**REPUBLICA DE CHILE  
SERVICIO DE EVALUACIÓN AMBIENTAL  
MAGALLANES Y ANTARTICA CHILENA**

**RESOLUCIÓN EXENTA N° 421 2019/4365**

**MAT: RESPUESTA A CONSULTA DE PERTINENCIA,  
MODIFICACION DE ESTRUCTURAS EN CES CANAL  
BERTRAND AL SUROESTE DE BAHÍA LEÓN PERT  
208121067.**

**PUNTA ARENAS, 12 DIC. 2019**

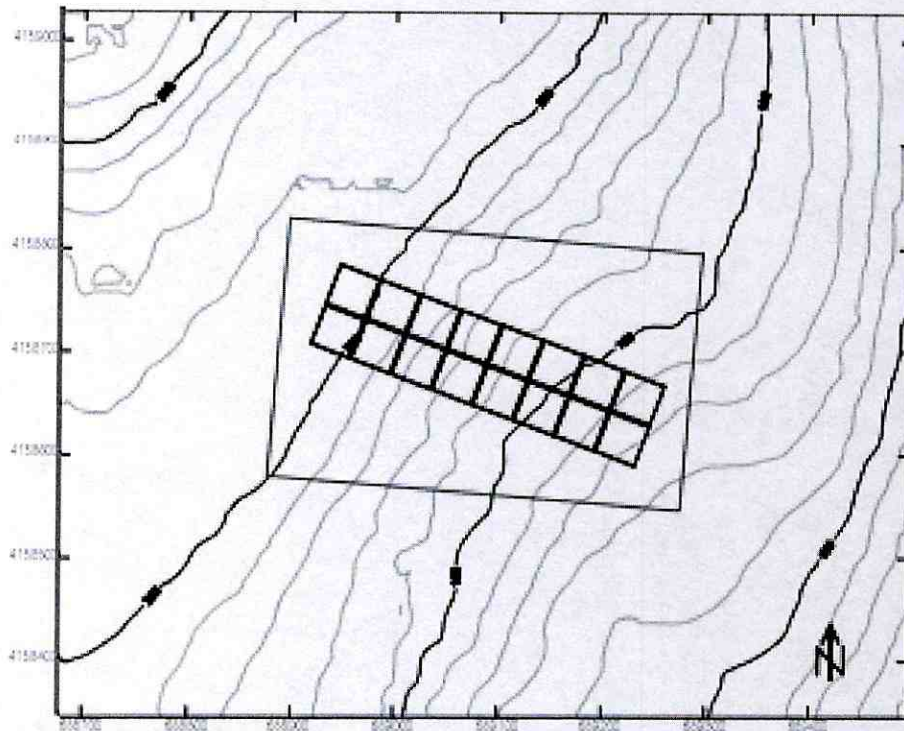
- 1.- Que mediante la Consulta de Pertinencia del día 2 de diciembre de 2019, Doña Consuelo Chamorro Keim, en representación de Salmones Alpen Limitada, solicita un pronunciamiento sobre la pertinencia de ingreso al Sistema de Evaluación de Impacto Ambiental de la actividad "Modificación de estructuras en CES Canal Bertrand al Suroeste de Bahía León Pert N° 208121067", y que consiste en contar con la alternativa de usar 16 balsas jaulas cuadradas de 40 x 40 x 19 metros para el cultivo de salmones, con la siguiente disposición de las balsas jaulas al interior de la concesión.

40 x 19 metros para el cultivo de salmones, con la siguiente disposición de las balsas jaulas al interior de la concesión.

- 6.1.1.1.- Que el cambio propuesto consistente en contar con la alternativa de usar 16 balsas jaulas de 40x40x19 metros, manteniendo la producción original aprobada, por lo que el proyecto en consulta no modifica lo ya evaluado previamente y, por tanto, no configura por sí mismo el literal señalado.

- 6.1.2.5.- Que, analizado el cambio propuesto, consistente en la modificación del número y dimensiones de las estructuras de cultivo a instalar en el centro no es susceptible de causar impacto ambiental, no posee la magnitud de causar un impacto ambiental.

- 1.- Que la modificación a la Declaración de Impacto Ambiental del proyecto “Centro de Cultivo Canal Bertrand al Suroeste de Bahía León Pert N° 208121067”, informada mediante consulta de pertinencia ingresada al sistema e-Pertinencia el día 2 de diciembre de 2019, bajo el ID: PERTI-2019-4365, no tiene obligación de someterse al Sistema de Evaluación de Impacto Ambiental reglado por la Ley N°19.300 y su respectivo Reglamento.
- 2.- Se hace presente que el presente acto no es susceptible de modificar, aclarar, restringir o ampliar las resoluciones de calificación ambiental relacionadas con el proyecto o actividad original, ni tampoco tiene el mérito de resolver la evaluación ambiental de una modificación al mismo, sino tan solo determina que los cambios a que se refiere la consulta no deben ser sometidos necesariamente a evaluación de impacto ambiental, por no ser de consideración.
